Groupe de travail de l'éclairage et de la signalisation lumineuse

Quatre-vingt-unième session

Rapport du Groupe de travail de l'éclairage et de la signalisation lumineuse sur sa quatre-vingt-unième session

Amendements au document ECE/TRANS/WP.29/GRE/2019/3 adoptés

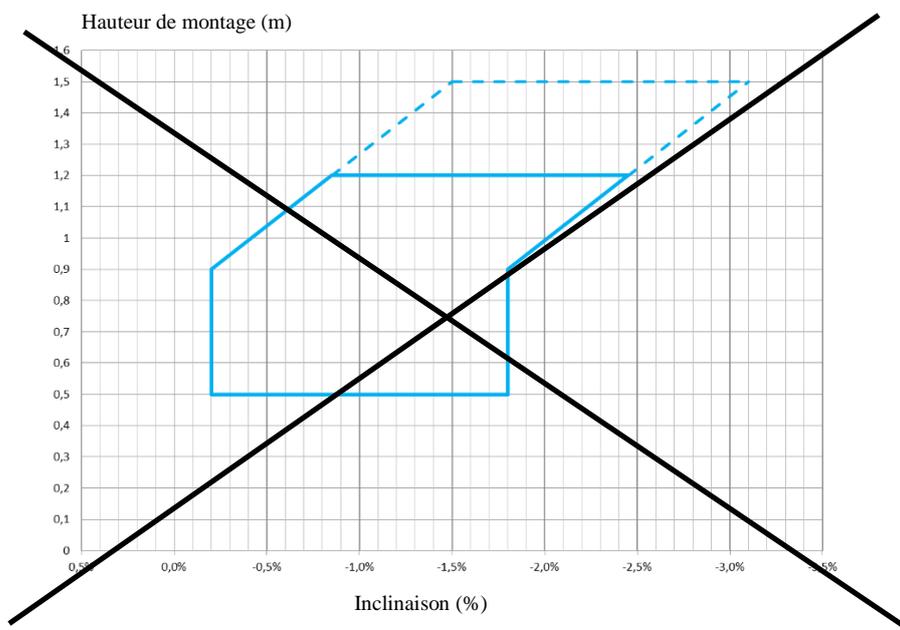
Paragraphe 6.2.6.1.2, remplacer la figure en bleu par la figure en rouge :
